MOVIMENTO DI LOTTA PER LA SALUTE ONLUS

6 gennaio 2021

**Oggetto : osservazioni al procedimento relativo al “Provvedimento Autorizzatorio Unico Regionale comprensivo di Valutazione di Impatto Ambientale, ai sensi del Capo III della LR 4/2018 relativo al progetto denominato “Parco tecnologico per la gestione dei rifiuti contenenti amianto (Discarica per rifiuti non pericolosi, di cui all’art. 6 comma 4 del DM 27/09/2010 e s.m.i., sottocategoria discarica per rifiuti inorganici a basso contenuto organico o biodegradabile, ai sensi dell’art. 7 comma 1 lett. a) del medesimo DM, con annesso impianto di sperimentazione consistente nell’inertizzazione di rifiuti a base di amianto mediante trattamento termico con microonde), in località Castello di Serravalle nel Comune di Valsamoggia (BO)”, che comprende l’Autorizzazione Integrata Ambientale, la cui autorità competente è definita dall’art. 7 comma 2 della LR 4/18 - Proponente: Unirecuperi S.r.l**

**Figura 3:** Scostamento rispetto alle previsioni di Piano del fabbisogno complessivo di smaltimento in discarica per i rifiuti speciali

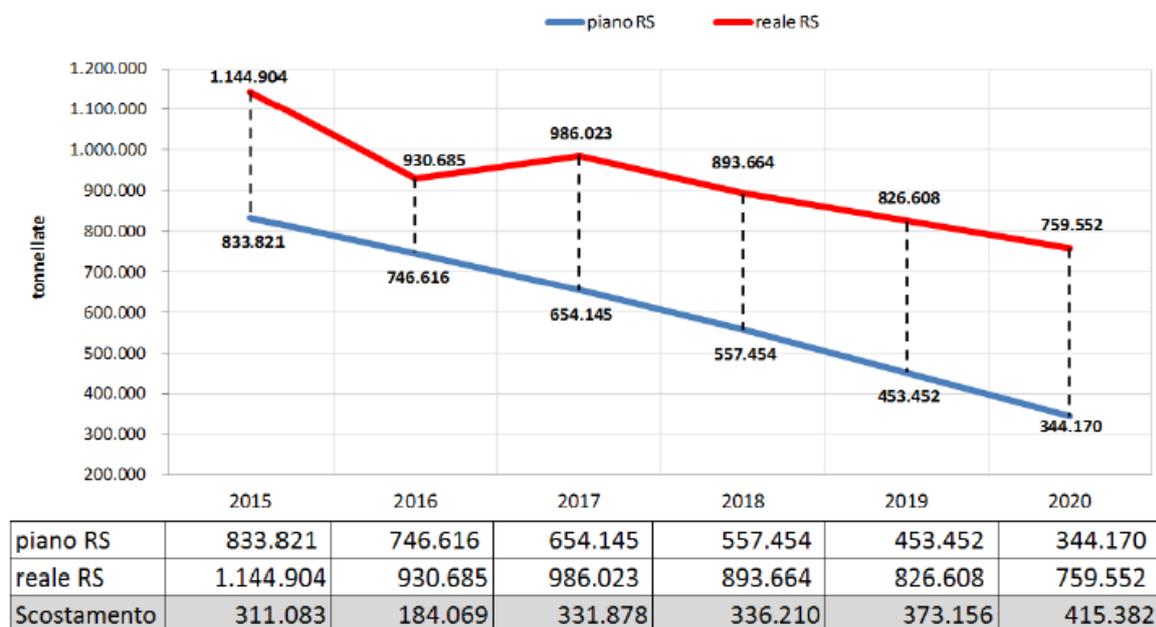
Si segnala che nel testo dello SIA la figura 26 citata non corrisponde a quella indicata <sup>2</sup> si riporta la tabella 3 dell’allegato 1 della determinazione dirigenziale 22112 del 29.11.2019, che costituisce probabilmente il riferimento corretto rispetto a quello della – non reperita – DGP 22717/2019.

In effetti la tabella che si riporta (dalla determinazione dirigenziale 22112 del 29.11.2019) mostra un importante scostamento, in incremento, tra le previsioni di Piano per i diversi anni e il valore stimato con la metodologia regionale.

Se confrontiamo tale andamento con la prima applicazione della metodologia regionale (v DGR 3.07.2017 n. 987) vedremo che la tendenza di allora viene confermata anche per il 2020 con un leggero scostamento (in riduzione) rispetto a quella prima delibera.

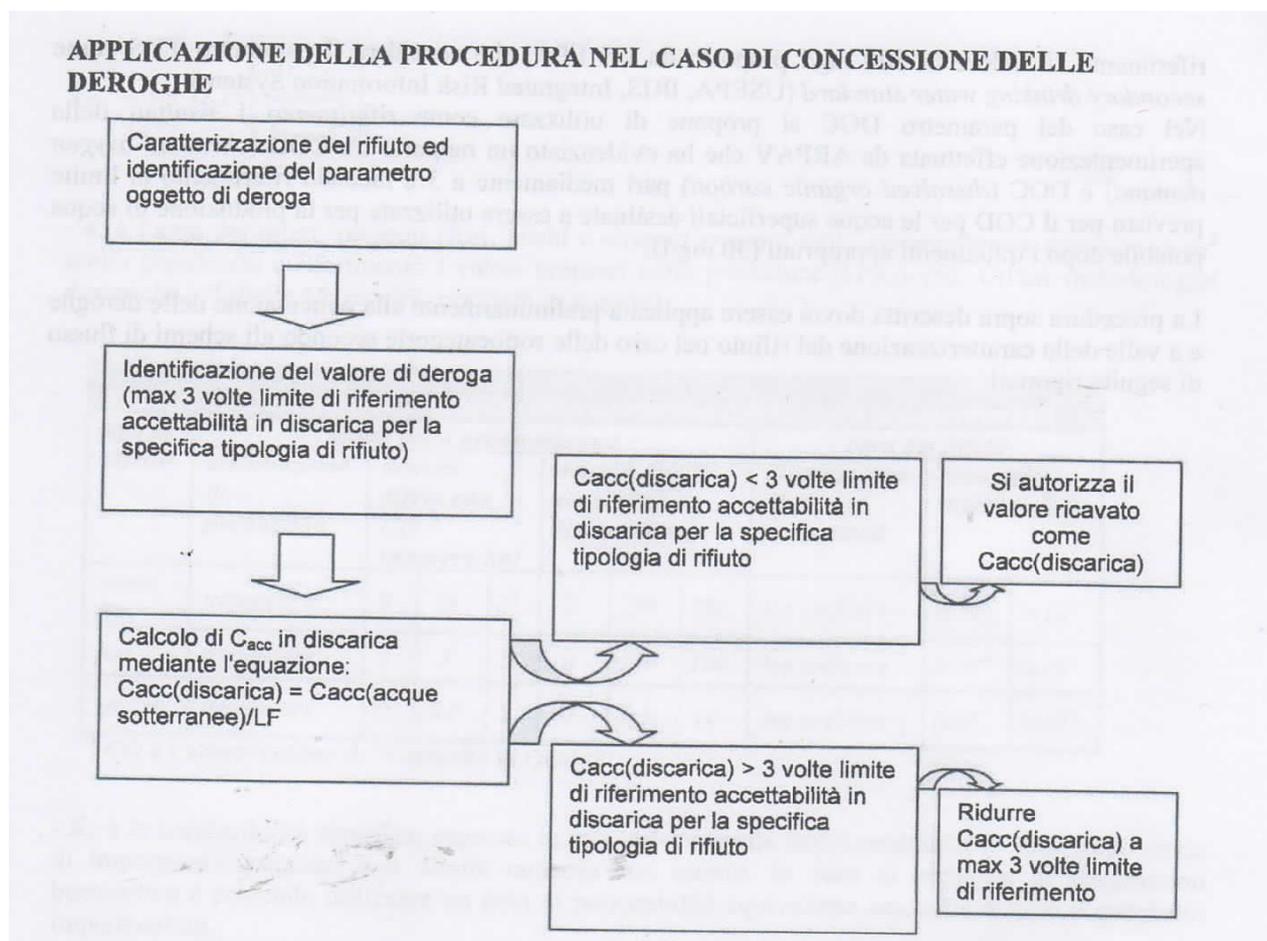
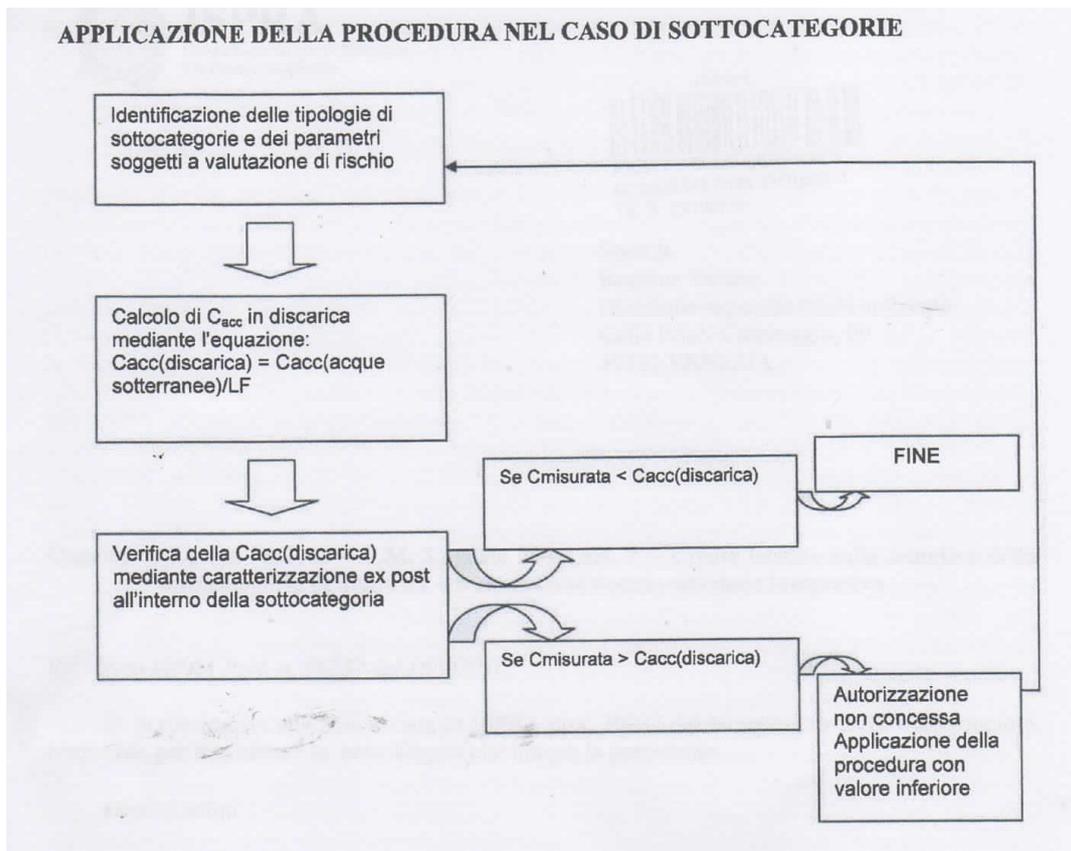
Fermo quanto sopra, si segnala che il documento ISPRA distingue infatti tra l'utilizzo della modellizzazione di rischio per la concessione delle deroghe e per l'autorizzazione di sottocategorie di discariche come nelle due figure che si riprendono dal documento stesso per comodità (nei cerchi si è voluto evidenziare la “regola del triplo”).
